昭60-213992

MOS-IC

拒絕理由通知書 Office Action

第105236号 平成11年 特許願

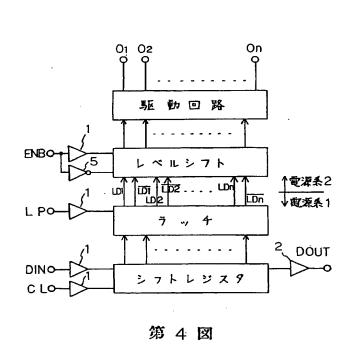
引用文献1(第5図等)に記載されたレベルシフト回路は、その構成からみて ラッチ機能を有することは自明である。

本願発明のラッチ回路の入力信号がパルス信号とクロック信号であるのに対し て、引用文献1のレベルシフト回路の入力信号は信号ENBと信号LDnである が、引用文献1のレベルシフト回路のラッチ動作と入力信号(信号ENBと信号 L D n) の関係を考慮すると、本願のラッチ回路と入力信号(パルス信号とクロ ック信号)の関係と何ら相違するものではない。

したがって、引用文献1の信号ENBと信号LDnは、本願発明のパルス信号 とクロック信号に相当するものと認められるので、引用文献1には、本願発明の と格別相違しないラッチ回路が記載されているものと認める。

引用文献1 (第5図) には、本願発明と格別相違しないラッチ回路が記載されている。
